No âmbito da empreita de **REQUALIFICAÇÃO DA RUA DO RANCHO DA PRAÇA, RUA DA SENRA E DO LARGO GUILHERME GOMES FERNANDES**, o concorrente **Camacho Engenharias, S.A.** apresentou o seguinte pedido, que qualificou como lista de erros e omissões.

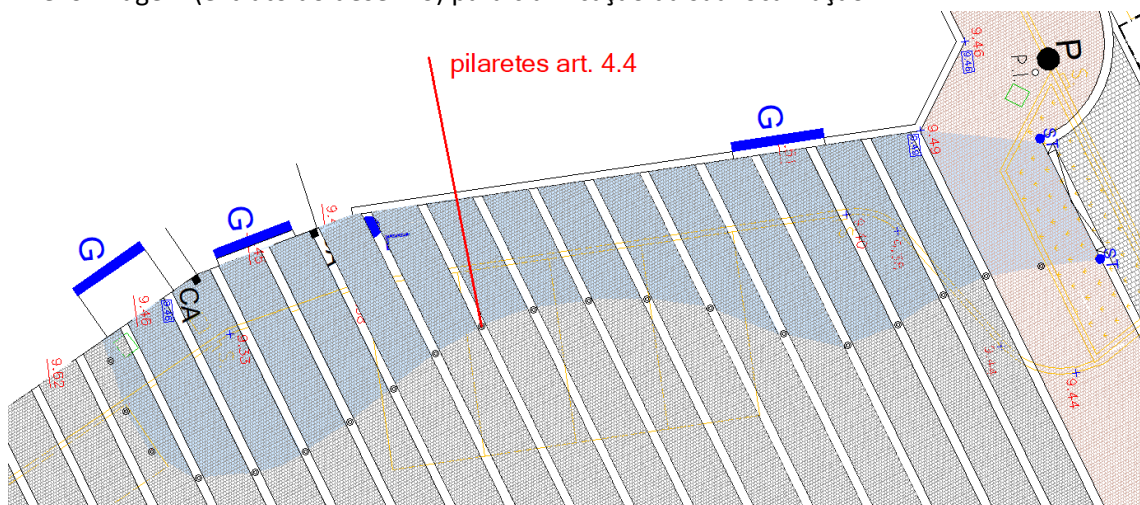
Solicitamos pormenores e localização dos pilaretes cilíndricos referidos no Artigo 4.4;

Resposta: As dimensões, forma e material dos pilaretes estão definidos no Caderno de encargos e localizados em planta no Largo Guilherme Gomes Fernandes.

Anexo imagem (extrato do desenho) para clarificação da sua localização.
